ZAWIADOMIENIE Nr 2

Utworzenie przystani morskiej w Wolinie

W toku prowadzonego postępowania do Zamawiającego złożono zapytania i wnioski o wyjaśnienie treści SWZ.

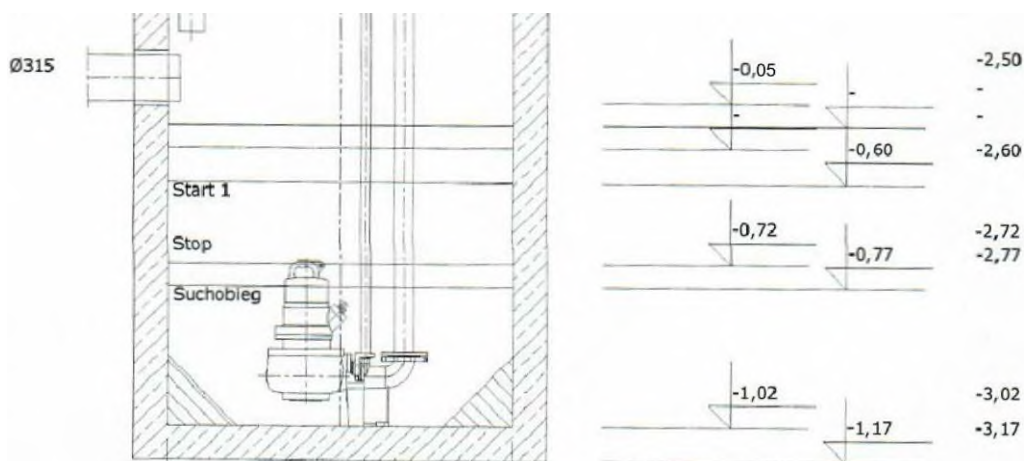
12. Rys. PB/S/5 – prosimy o wyspecyfikowanie klas wytrzymałościowych i klas ekspozycji betonów zgodnie z obowiązującymi normami.

CHARAKTERYSTYKA TECHNICZNA

- bloki wykonuje się z betonu B100
- wymiary bloków podano w tabeli 1
- zabezpieczenie antykorozyjne w zależności
- od potrzeby zgodnie z PN-61/B-06253
- cement portlandzki "250".

Odpowiedź

Zamawiający udzieli odpowiedzi w późniejszym terminie

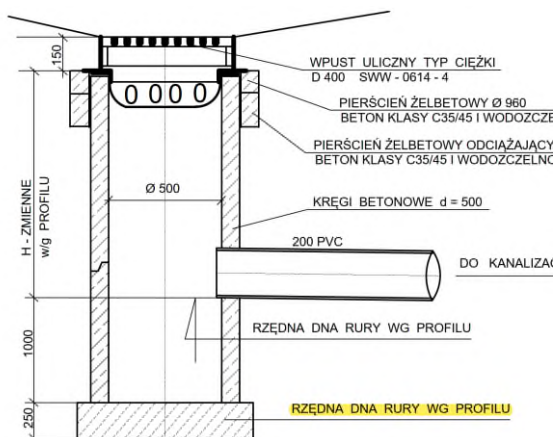
16. Rys. PW/ZT/S/14 – prosimy o przekazanie szczegółów płyty fundamentowej (oraz aktualizację opisu ze stanem faktycznym).

Odpowiedź

Zamawiający udzieli odpowiedzi w późniejszym terminie

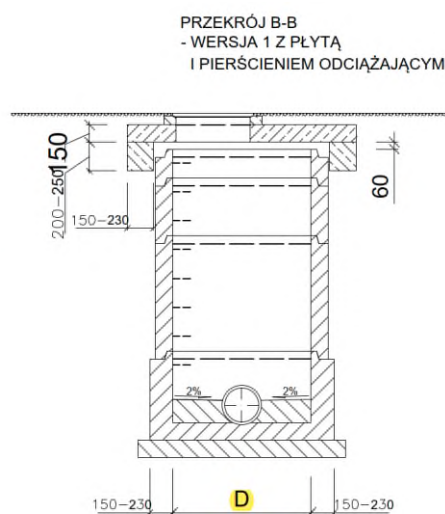
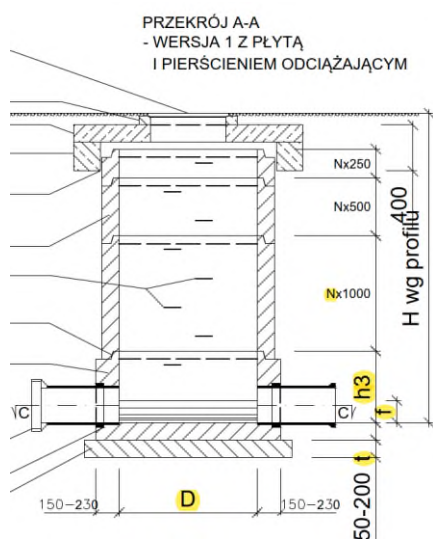
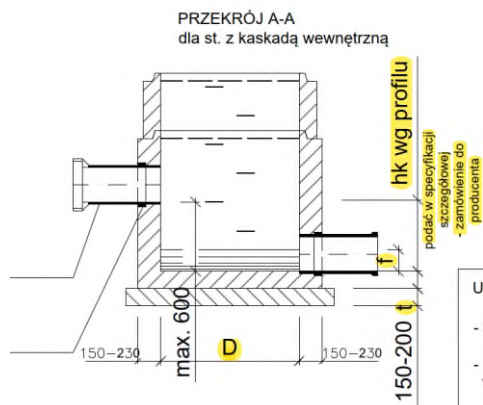
17. Rys. PW/ZT/S/16 – prosimy o podanie wymiarów oznaczonych na rysunku symbolami literowymi: D, t, f, h3 oraz modułu N. Ponadto, dla przedziału wymiarów np. 150-230 prosimy o wskazanie, który z wymiarów należy przyjąć do wyceny. Prosimy o określenie jednostki w jakiej podane są wymiary.

Odpowiedź

Zamawiający udzieli odpowiedzi w późniejszym terminie

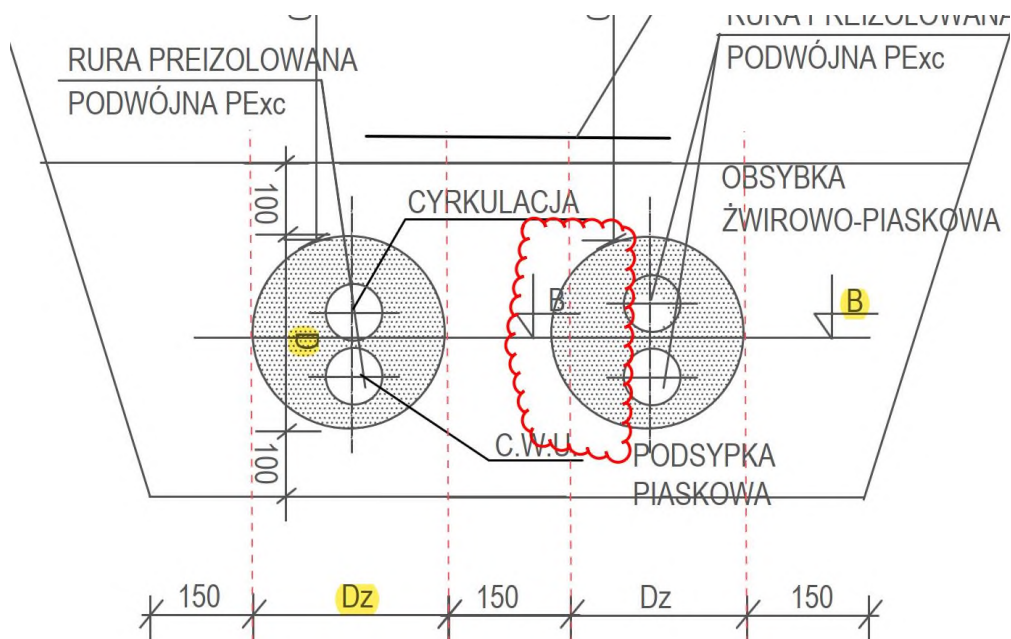
18. Rys. PW/ZT/S/18 – zgodnie z informacją zamieszczoną w części opisowej rysunku, prosimy o przekazanie projektu wykonawczego (lub budowlanego) dla zbiornika p.poż. wraz z wyspecyfikowaniem parametrów materiałowych.

Lokalizacja elementów wyposażenia (króćców ssawnych, wentylacji, wlotów, kominów złączowych) przykładowa. Dopasowanie do wysokości terenu elementami nadbudowy DN1000. Standardowy zbiornik oferowany jest jako przejezdny, od naziomu 0,8 m do 2,0 m.

PROSIMY O BARDZO DOKŁADNE SPRAWDZENIE WSZYSTKICH WYMIARÓW, DANYCH MATERIAŁOWYCH ORAZ TYPÓW ZŁĄCZY. RYSUNEK WYKONAWCZY JEST JEDYNYM DOKUMENTEM, NA PODSTAWIE KTÓREGO WYKONANY JEST ELEMENT.

Odpowiedź

Zamawiający udzieli odpowiedzi w późniejszym terminie

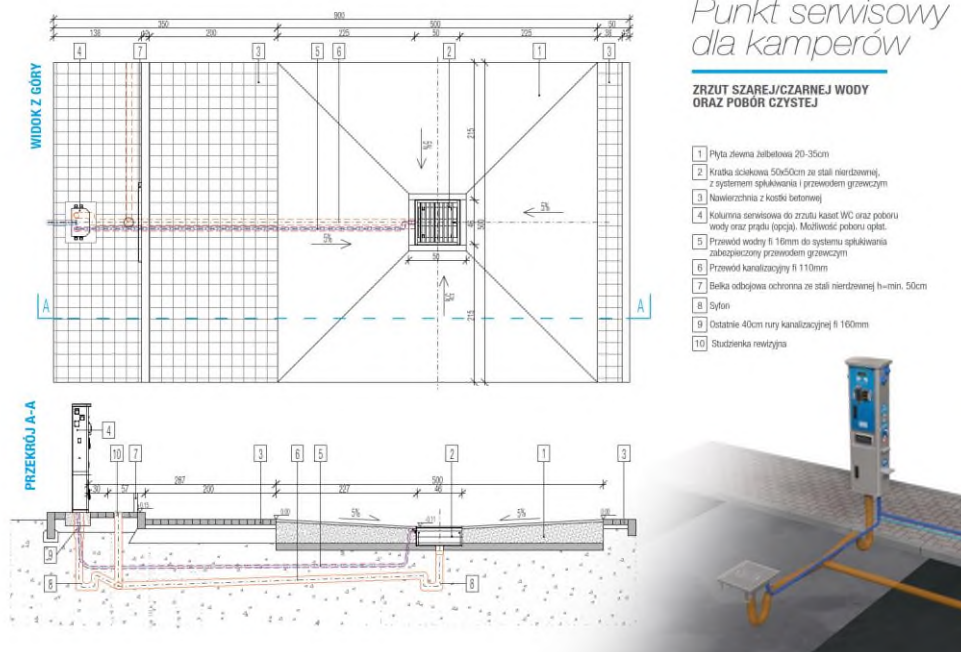
21. PW/ZT/S/23 – prosimy o przedstawienie rysunku (-ów) przedstawiających podstawowe wymiary, specyfikację materiałową, schematy podłączenia umożliwiające prawidłową wycenę elementu kolumny serwisowej. Zamieszczone zdjęcie z katalogu (brak wskazania producenta jako wyznacznika standardu) uniemożliwia oszacowanie kosztu tego elementu

Odpowiedź

Zamawiający udzieli odpowiedzi w późniejszym terminie
